**PROPUESTA DE MODIFICACIÓN A LOS ARTÍCULOS 1.1.2. – 2.2.8. – 2.6.17. Y 4.1.7. DE LA ORDENANZA GENERAL DE URBANISMO Y CONSTRUCCIONES
EN EL SENTIDO REALIZAR PRECISIONES A LA NORMATIVA DE ACCESIBILIDAD UNIVERSAL.**

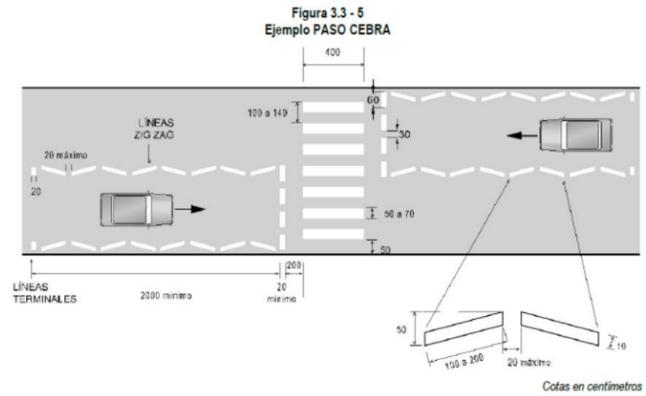
<ul style="list-style-type: none"> • Consulta el rebaje de la circulación en todo su ancho, para el caso que específica ¿Esto hará exigible otros elementos además de las rampas antideslizantes? Se solicita explicitar aquello. (Ref. 2.2.8, 2, i). <p>Observaciones Víctor Javier Chiappa Naranjo: En relación a la letra b, de acuerdo a la experiencia vivida empíricamente en la región de Tarapacá Iquique Ciudad Inclusiva, puedo señalar que el porcentaje ideal de la rampa es de 6%. La letra F sugiero que al menos disponga de 1 cm A modo de orientación, ya que por mi discapacidad visual me desorienta a 0 cm. En relación al pavimento de alerta no podrá ser utilizado como pavimento de la rampa salvo cuando la rampa tenga una pendiente no superior al 6%. Siempre y cuando previo al rebaje en el nivel de la vereda.</p> <p>Observaciones Miguel Ángel Sanhueza Pacheco: Todos los rebajes de solera, para llegar a calzada deberían considerar en ambos costados de paso peatonal, sumideros de aguas lluvias, sobre todo en las regiones del sur, ya que se acumula el agua lluvia y es dificultoso cruzar la calle, sobre todo para personas de tercera edad, que tienen que caminar por estas pozas y mojar sus pies, fomentando su vulnerabilidad a enfermarse. En el nivel de la vereda, la rampa antideslizante deberá ser antecedida por un pavimento podotáctil de alerta, adosado a la rampa cuyo desarrollo (el desarrollo debe ejecutarse en su perímetro horizontal – incluir texto) tendrá un mínimo de 0,4 m y máximo de 0,6 m. El último párrafo, “salvo cuando la rampa tenga una pendiente no superior al 6%, casos en el que el pavimento de alerta se podrá ubicar en el encuentro de la rampa con la calzada” debería ser eliminado, dejando la exigencia como antes, ya que confunde al usuario en lo que respecta a rampas con encuentro con calzada.</p> <p>Observaciones SERVIU Magallanes y la Antártica Chilena: ¿Cuál es la definición de paseo peatonal? En cuanto a que el rebaje peatonal deba cumplir el ancho de la demarcación, es necesario mencionar que el ancho de las líneas paralelas a la solera en los pasos de cebra según el Manual de Señalización de Tránsito, es de 4 metros, lo cual lleva a situaciones absurdas como tener veredas de 1,2 m que enfrenten rebajes de 4 metros. Además, este ancho responde a las distancias del automovilista para su detención. A diferencia de las soluciones de obras como los rebajes, las demarcaciones pueden ser modificadas de un día para otro, por lo que la esquina que hoy contempla un paso peatonal, puede eliminarse según los criterios de las entidades reguladoras del tránsito en cada localidad. Creo que el ancho del rebaje debería corresponder al ancho de la vereda según se indica en la tabla del art. 3.2.5.</p>
